**EXTRAIT DU REGISTRE
DES DELIBERATIONS DU SYNDICAT MIXTE DES TRANSPORTS EN COMMUN
DE L'AGGLOMERATION TOULOUSAINE**

2 – RESEAU STRUCTURANT
2.4 – TELEPHERIQUE URBAIN SUD : Approbation de la déclaration de projet du Téléphérique Urbain Sud

Mémoire en réponse suite à l'avis n°2018-6802
du 10 décembre 2018 de la Mission Régionale
d'Autorité environnementale Occitanie

Carte de synthèse des impacts sur les EBC / EVP du PLU de Toulouse (source Groupement POMA)

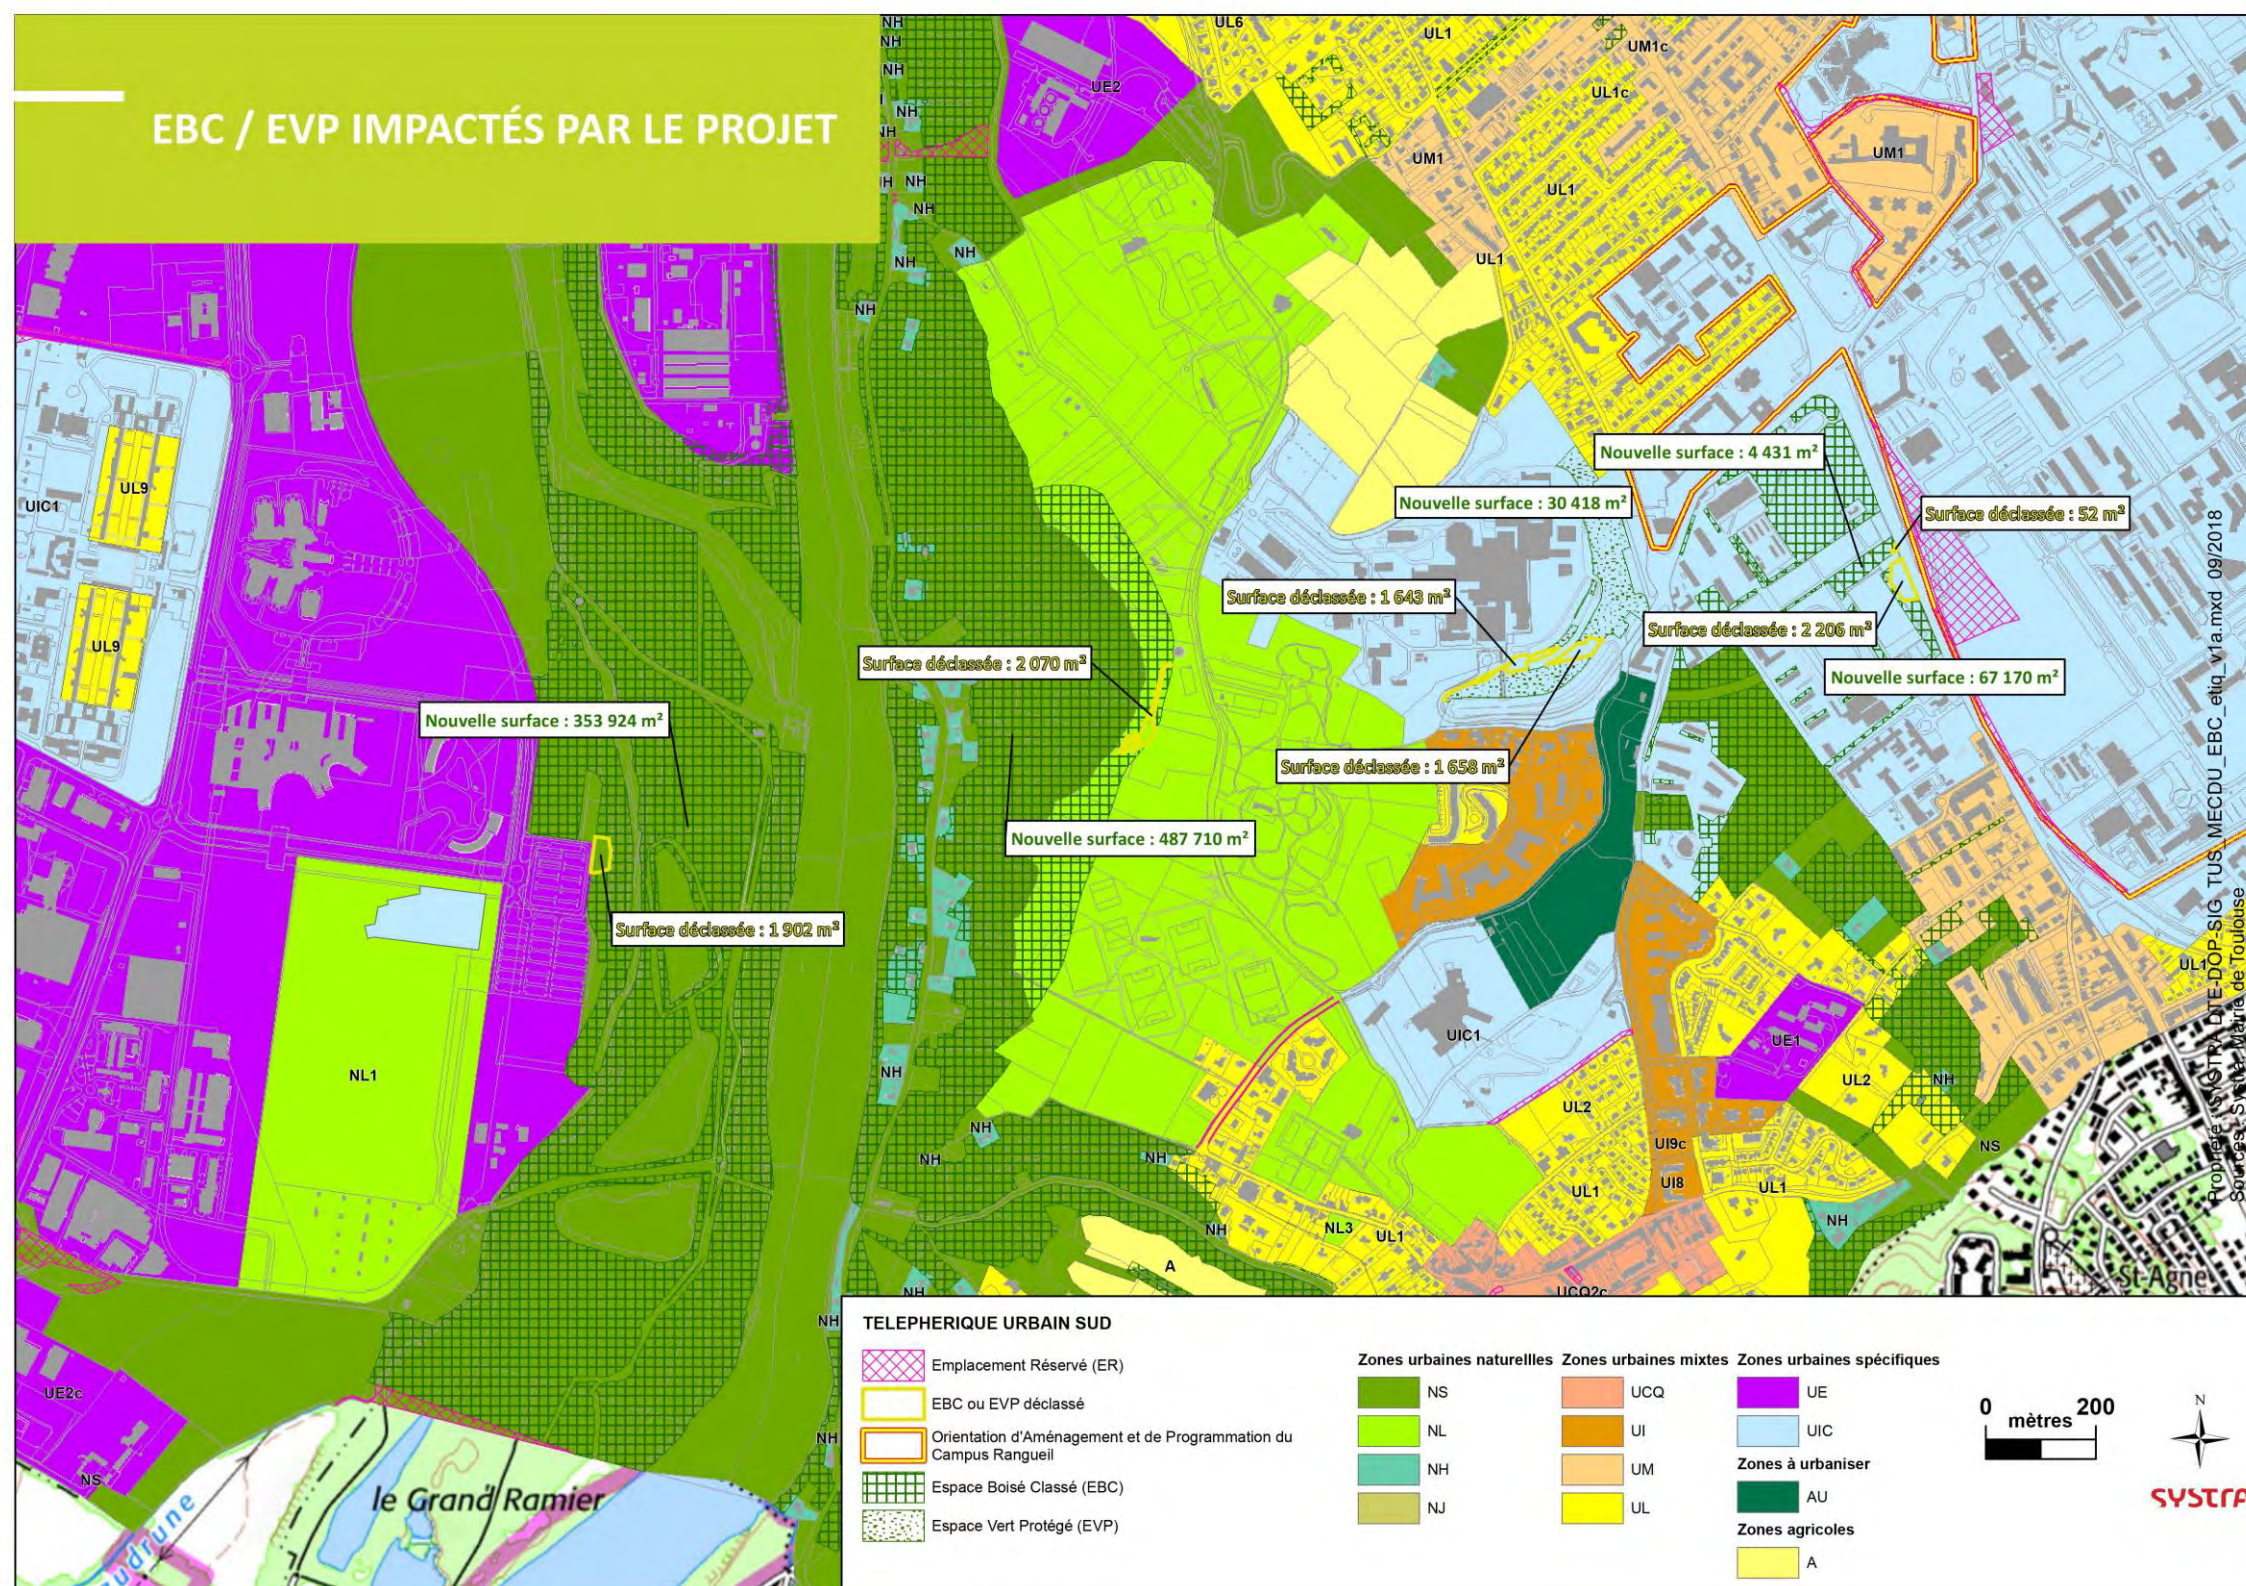
Comme précisé dans l'étude d'impact sur l'environnement, les documents réglementaires (Scot, PLU et servitude d'utilité publique) s'imposent à tout projet d'aménagement, ils ne peuvent donc pas être hiérarchisés. Les cartes suivantes présentent les zones réglementaires du PLU de Toulouse et PLUi-H de Toulouse Métropole :

Carte de synthèse des enjeux liés aux infrastructures et aux déplacements, source Groupement POMA

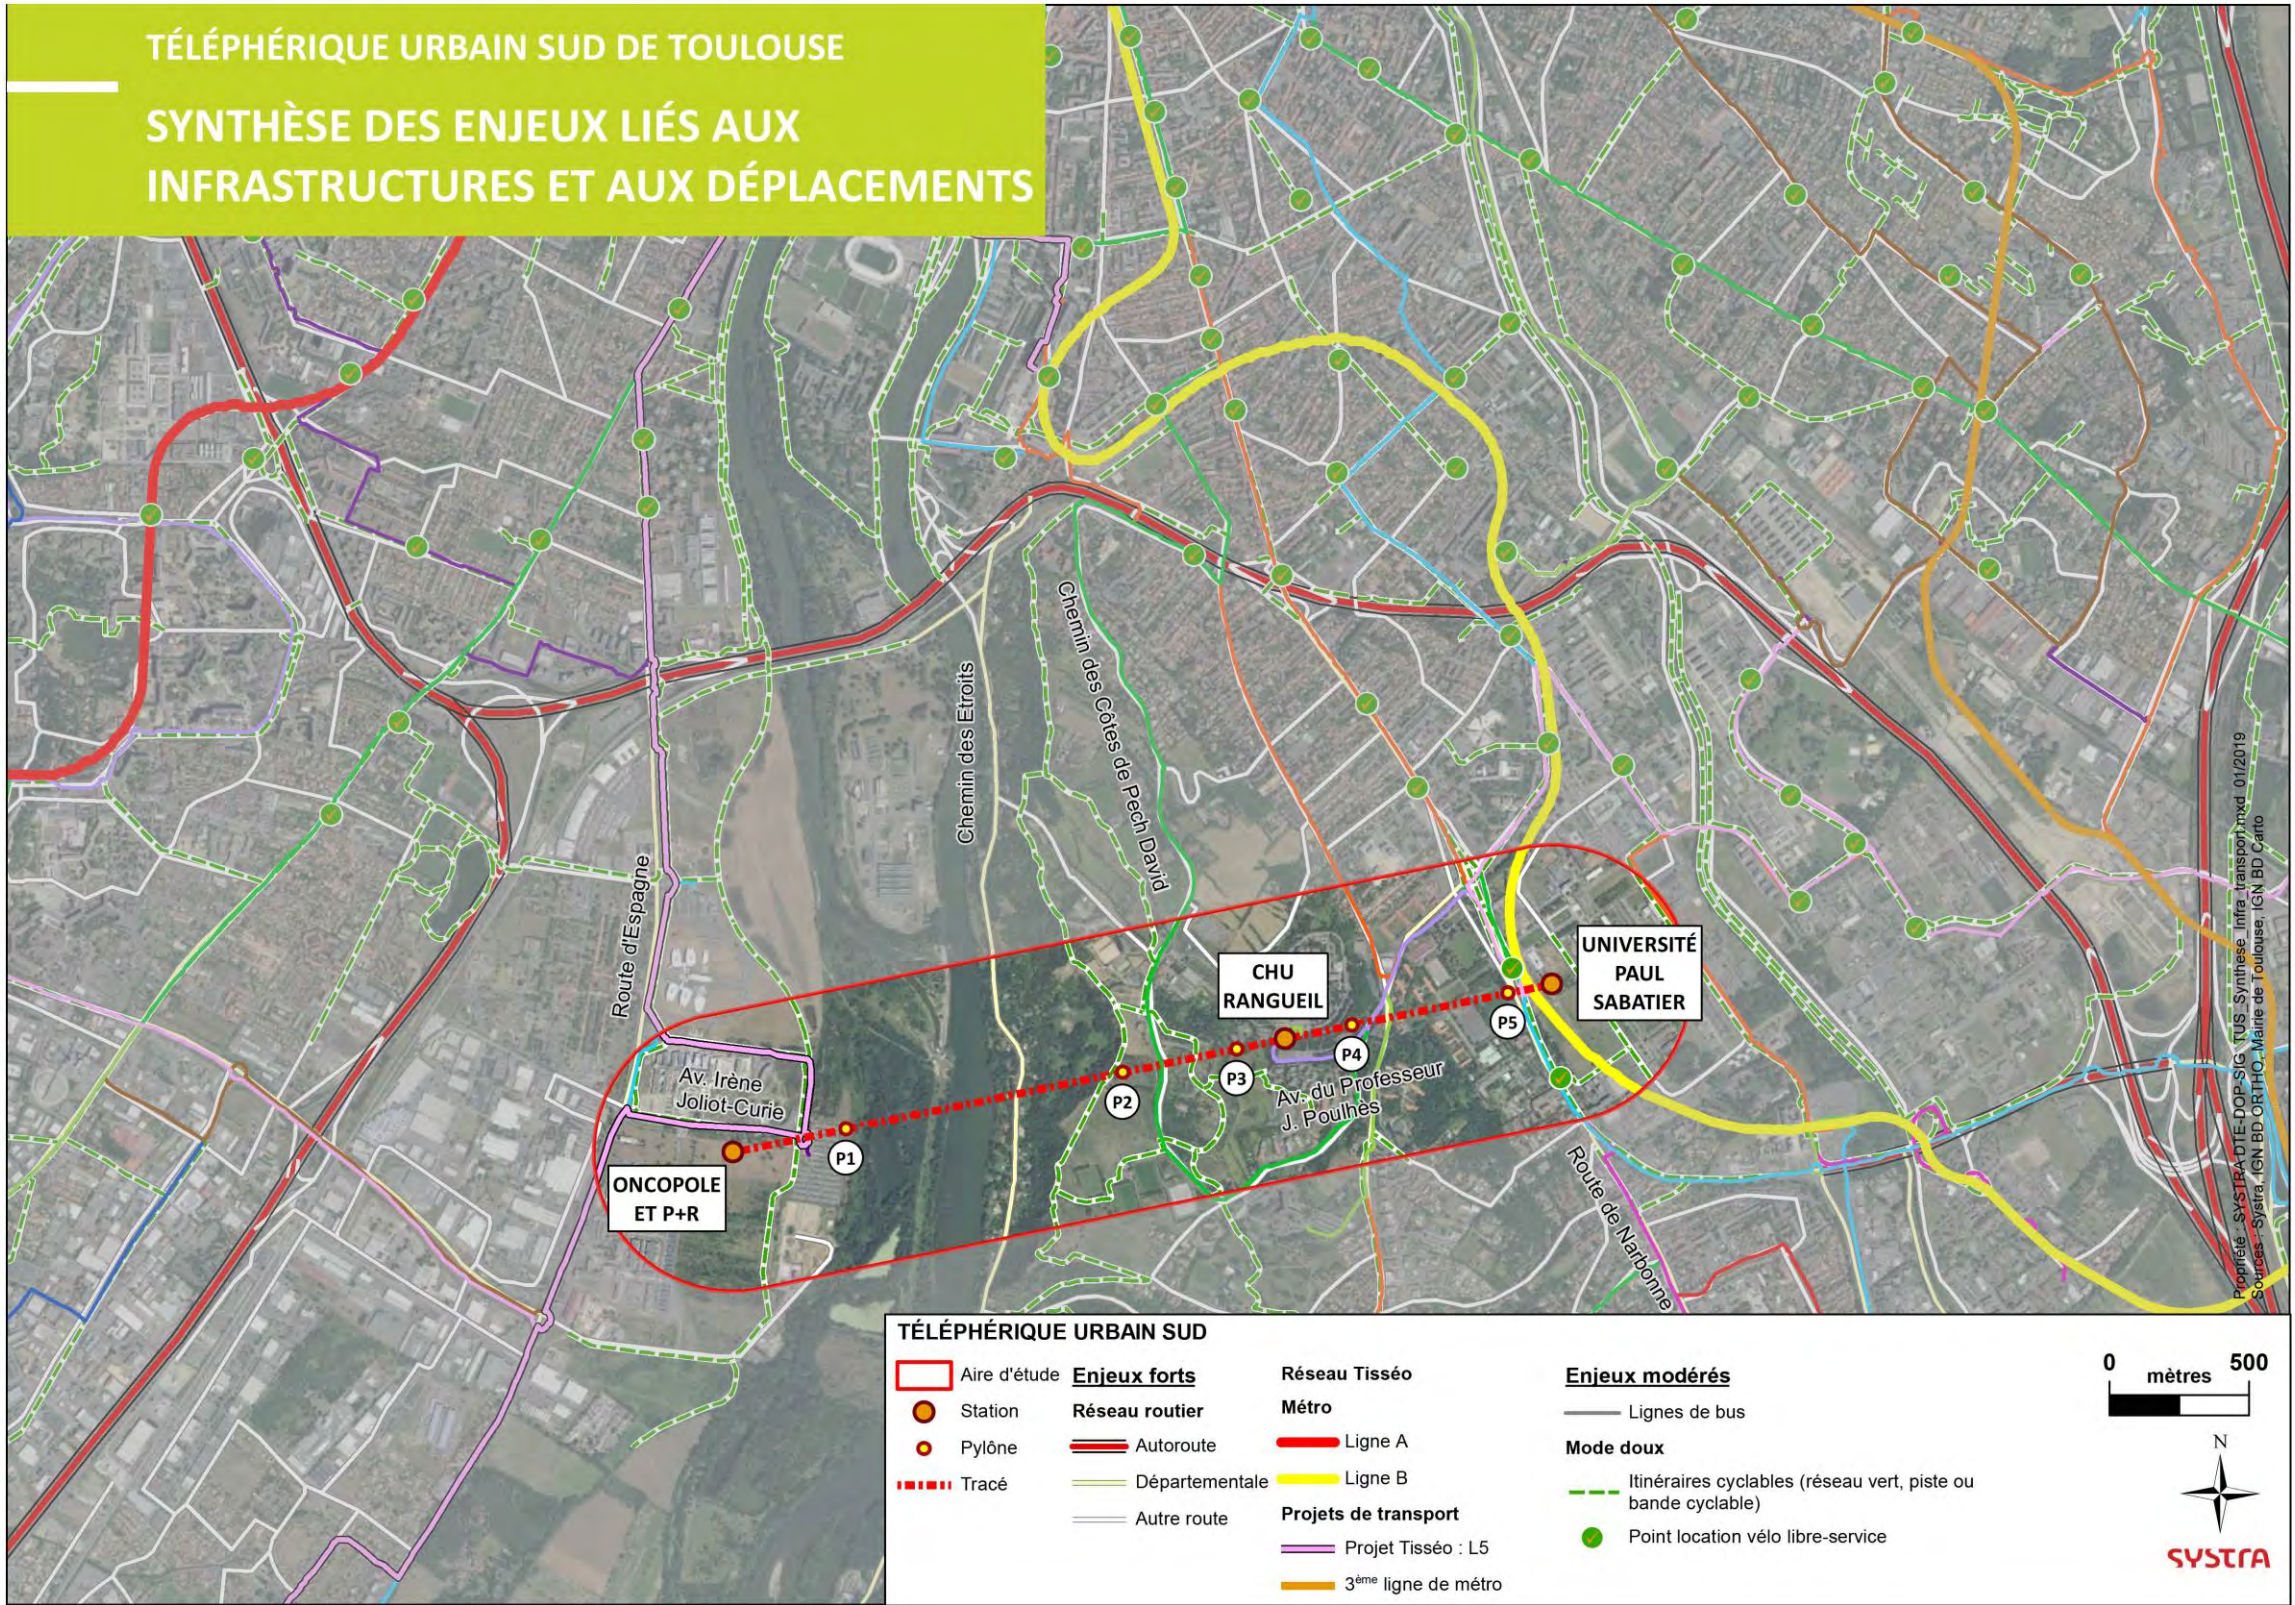
En complément de l'état initial, la carte suivante localise et hiérarchise les enjeux environnementaux liés aux infrastructures de transport et aux déplacements.

THEMATIQUE ENVIRONNEMENTALE	NIVEAU D'ENJEU	IMPACT DU PROJET SUR L'ENVIRONNEMENT	TYPE D'IMPACT	NIVEAU D'IMPACT	MESURE MISE EN ŒUVRE	TYPE DE MESURE	IMPACT RESIDUEL	
INFRASTRUCTURES ET DEPLACEMENTS	Analyse des déplacements	Modéré	Difficultés de déplacement au vu des travaux (véhicules supplémentaires, engins de chantier) et des restructurations des transports en commun.	Phase travaux Direct et indirect, moyen terme, additif	Modéré	Plan d'organisation en concertation avec les partenaires du projet et les commerçants.	Réduction	Non
	Organisation et fréquentation des transports urbains	Modéré	Dégradation de la circulation des lignes de bus pendant les travaux. Modification des arrêts de certaines lignes de bus : ■ Modification de l'arrêt de bus CHR Rangueil de la Ligne 88 Ramonville - Hôpital Larrey, ■ Modification de l'arrêt navette gratuite Larrey – Rangueil.	Phase travaux Direct, moyen terme	Modéré	Le maintien de l'intégralité des lignes de bus reste à confirmer, la ligne 88 pouvant par exemple être éventuellement remplacée par une navette de chantier. En cas de perturbation ou d'interruption de la circulation des transports en commun, des plans de circulation alternatifs seront mis en place sous l'égide du maître d'ouvrage en lien avec les autorités organisatrices et les exploitants concernés. Mise en cohérence des modifications d'itinéraires avec les plans de circulation.	Réduction	Non
